UMWELTVERTRÄGLICHKEITSPRÜFUNG IM VEREINFACHTEN VERFAHREN

**ÖKOENERGIE Beteiligungs GmbH,
Windpark Obersdorf - Eibesbrunn Repowering**

TEILGUTACHTEN SCHATTENWURF UND EISABFALL

Im Auftrag: Amt der NÖ Landesregierung, Abteilung Umwelt- und Anlagenrecht,
WST1-UG-97

Abbildung 3: Auftreffwahrscheinlichkeiten von Eisfragmenten (Vestas V150, Nabenhöhe 105 m)

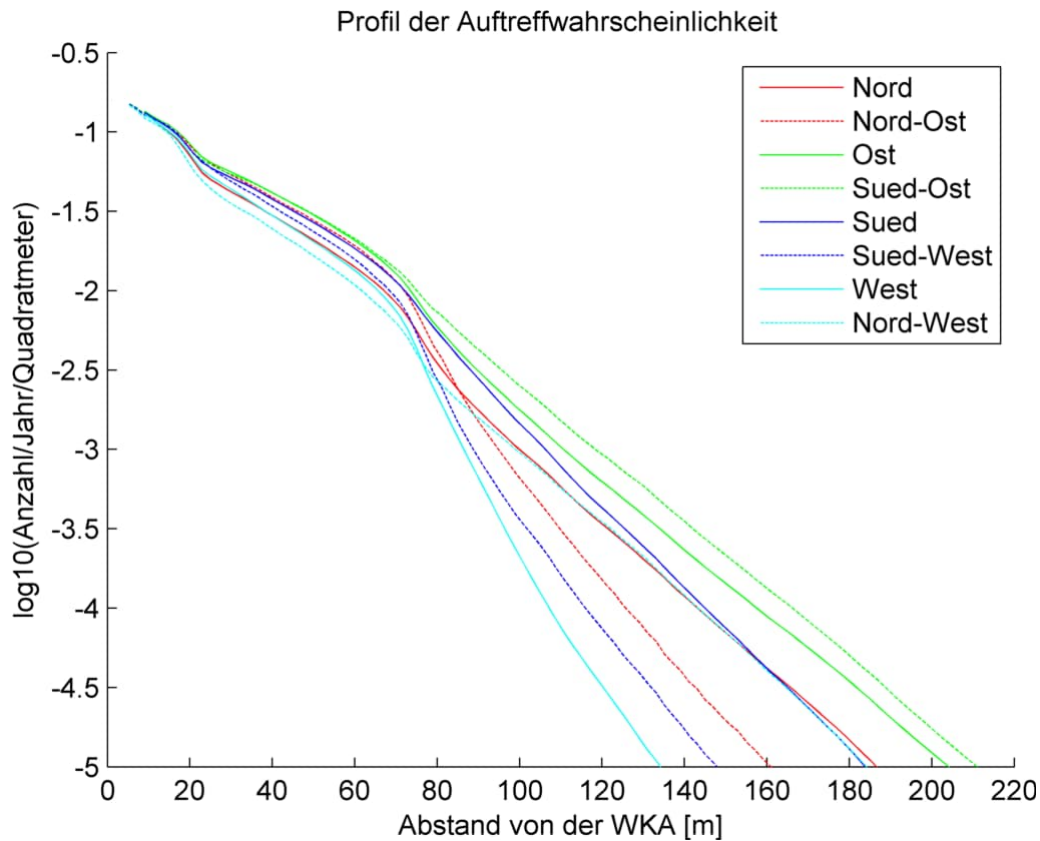
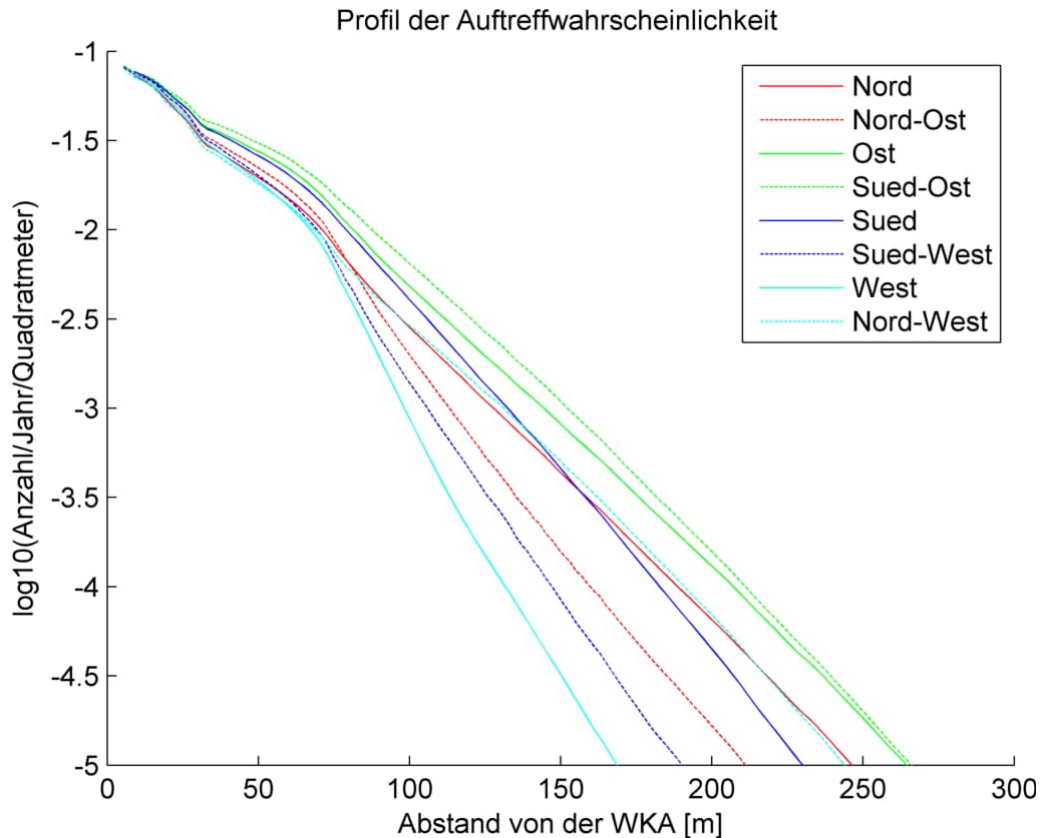
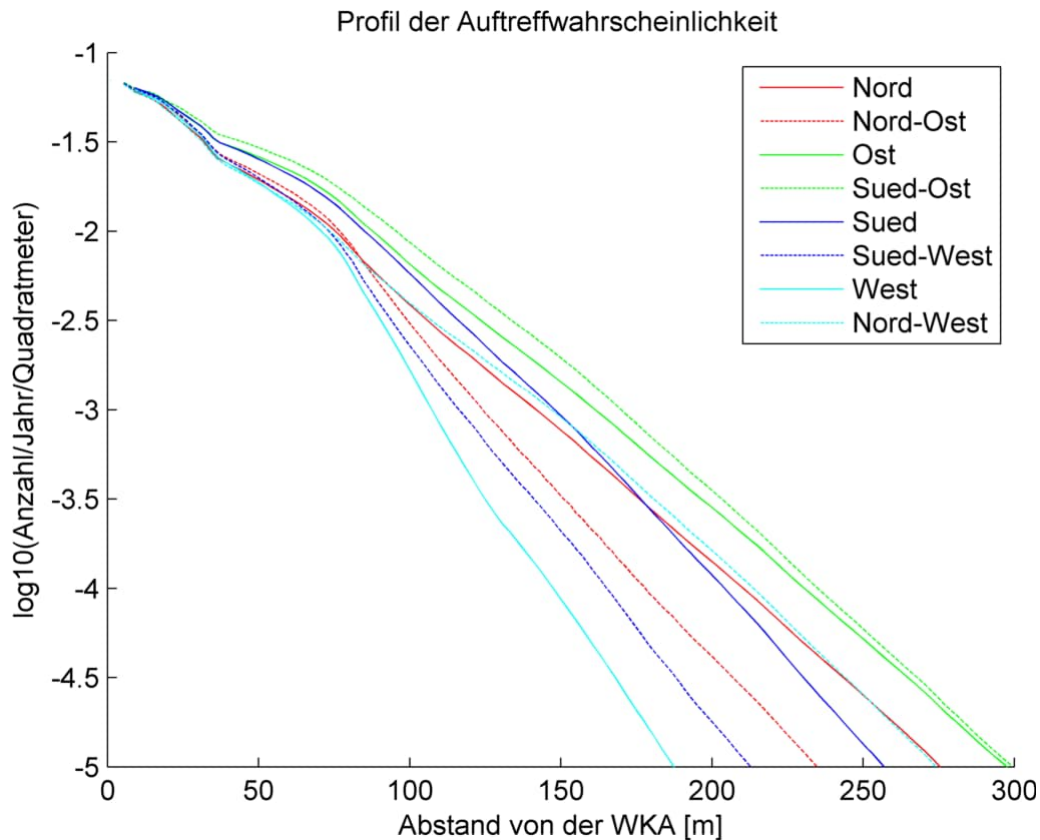
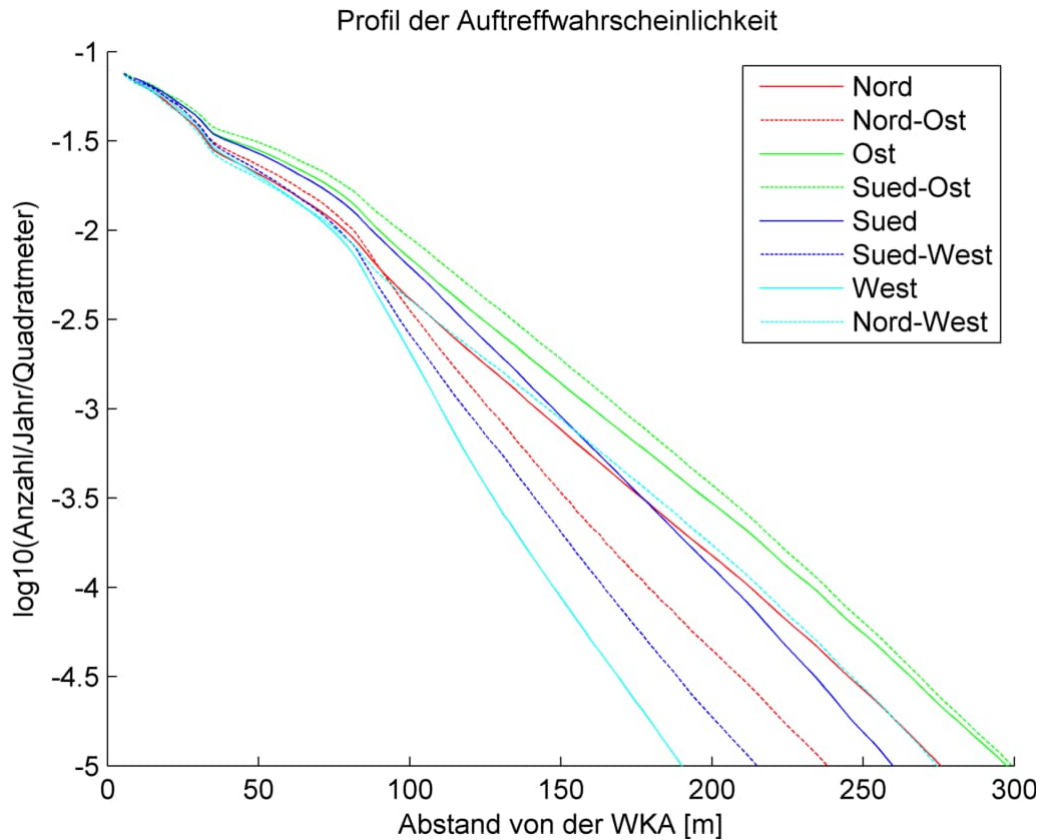
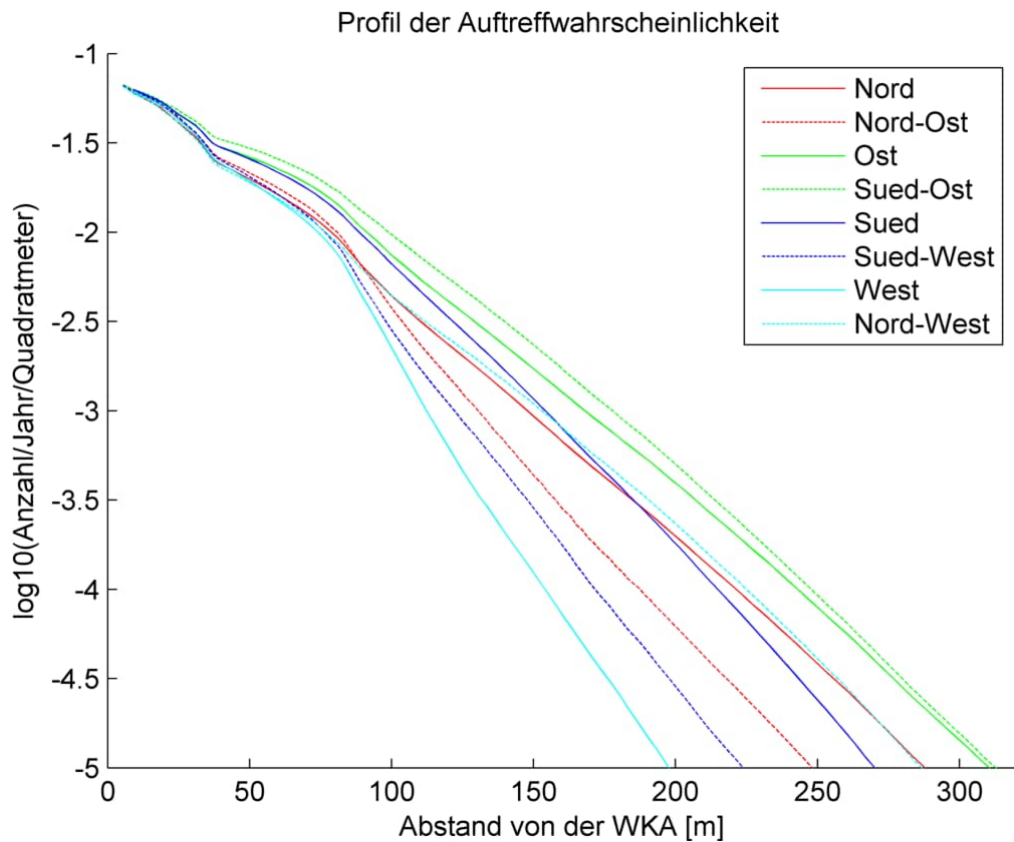
Wie in Abbildung 3 bis Abbildung 7 ersichtlich, sind in diesen Entfernung maximale Auftreffwahrscheinlichkeiten im Bereich von ca. $1 \cdot 10^{-3,5}$ Eisfragmenten pro m^2 und Jahr zu erwarten

Um den Wert des gesellschaftlich akzeptierten Risikos von 10^{-6} zu überschreiten, müsste sich eine Person durchschnittlich ca. 11 Tage pro Jahr im Zeitraum mit möglichem Eisansatz befinden.

satz (ca. 4,5 Monaten, vgl. Lit. 14) an in diesen Entfernungen aufhalten. Es kann daher davon ausgegangen werden, dass die Hinweisschilder in einer ausreichenden Distanz geplant sind, um Passanten rechtzeitig auf möglichen Eisabfall hinzuweisen.

Abbildung 8: Wegabschnitte für die Risikobetrachtung von Fußgängern

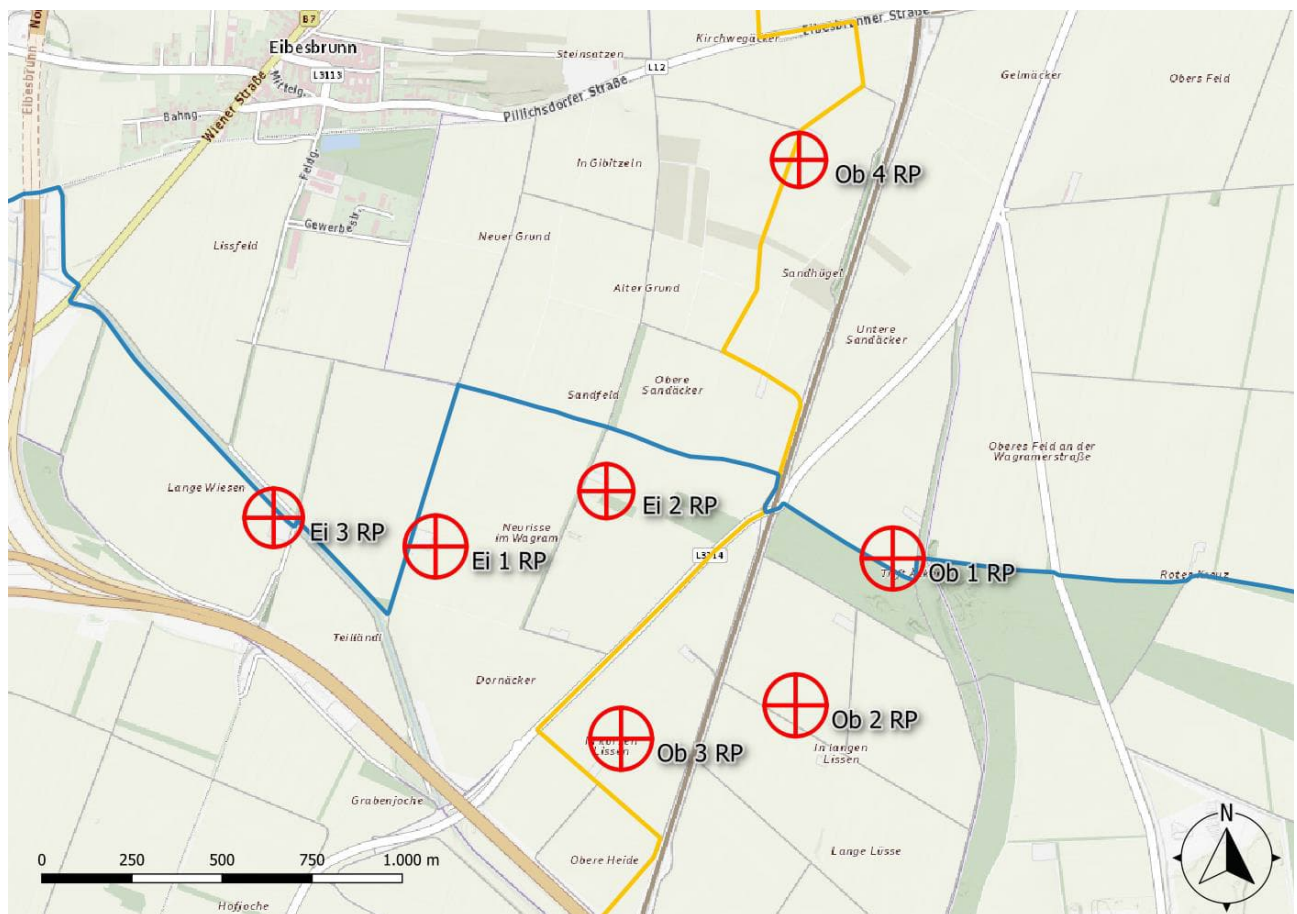
Der ermittelte Wert für das individuelle Risiko von Passanten an den untersuchten Wegabschnitten liegt unter dem gesellschaftlich akzeptierten Risiko von 10^{-6} .

Eine Betrachtung des kollektiven Risikos kann entfallen, da nicht mit einer regelmäßigen Frequentierung durch eine größere Anzahl von Personen (> 100) zu rechnen ist.

Abbildung 9: Lage der Bogensportanlage

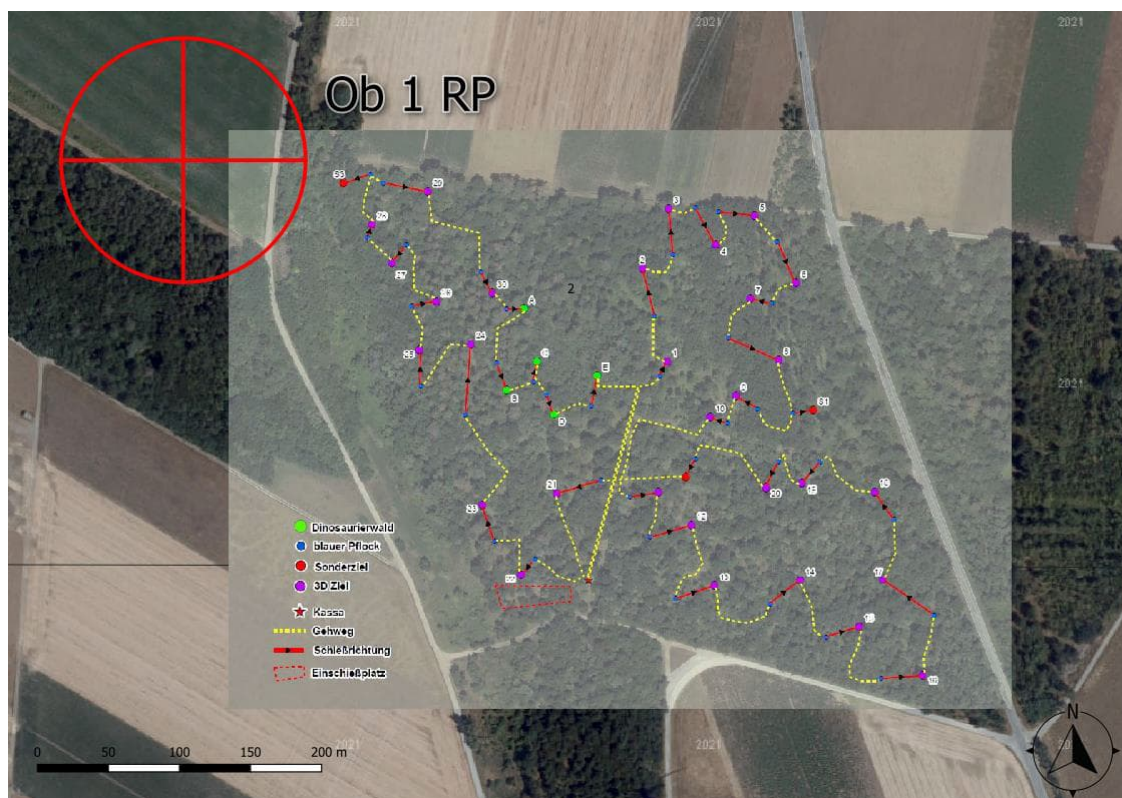
Die ermittelten Werte für das individuelle und kollektive Risiko liegen unter den gesellschaftlich akzeptierten Risiken von 10^{-6} und 10^{-4} .

Abbildung 11: „IP D“: Lagen der zusätzlich untersuchten Immissionspunkte

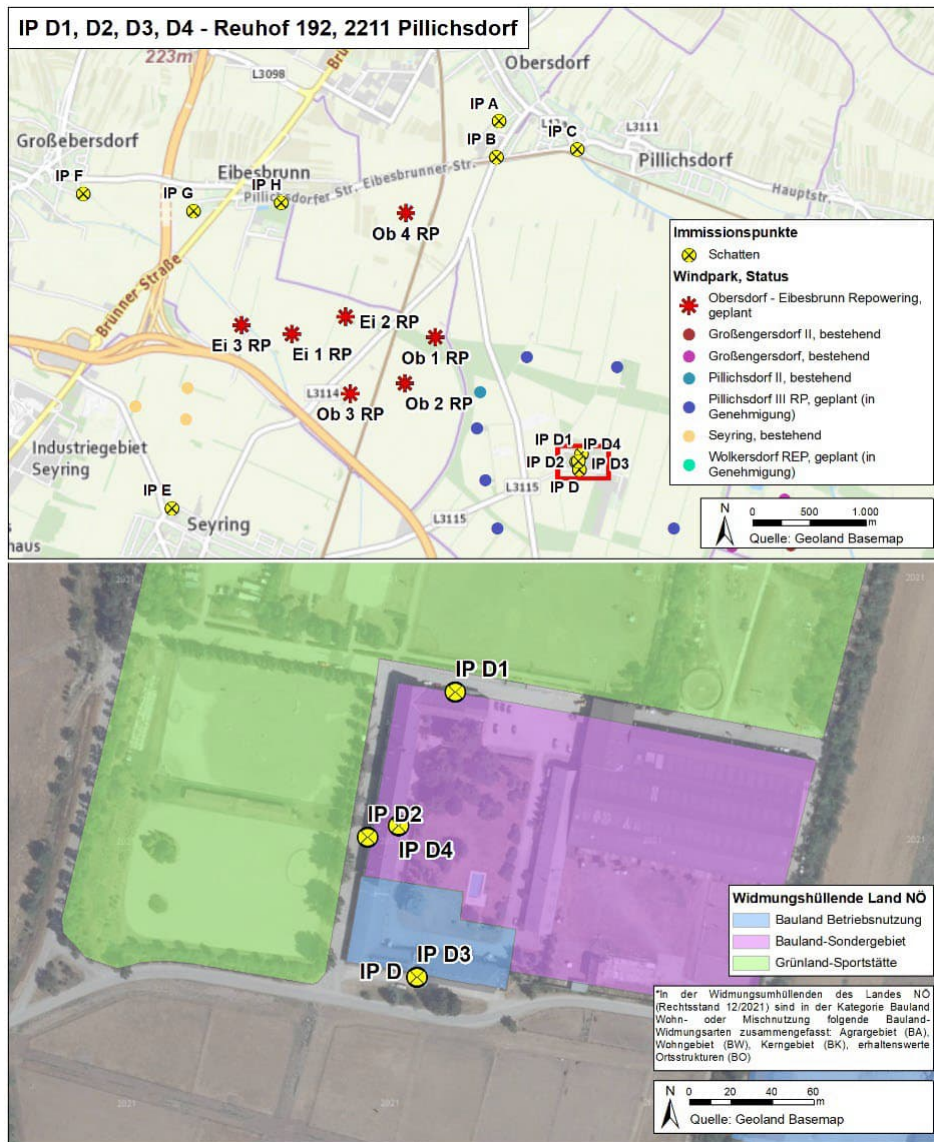
Die Richtwerte von 30 Stunden pro Jahr und/oder 30 Minuten pro Tag an astronomisch maximal möglicher Beschattungsdauer werden an allen untersuchten Immissionspunkten überschritten.

Im Bereich des Immissionspunkts „IP D“ befinden sich mehrere Gebäude bzw. ein Gebäudekomplex. Es erfolgte hierbei eine zusätzliche Untersuchung mit fest ausgerichteten Rezeptoren „IP D1“ bis „IP D4“ an der jeweiligen Fassade.
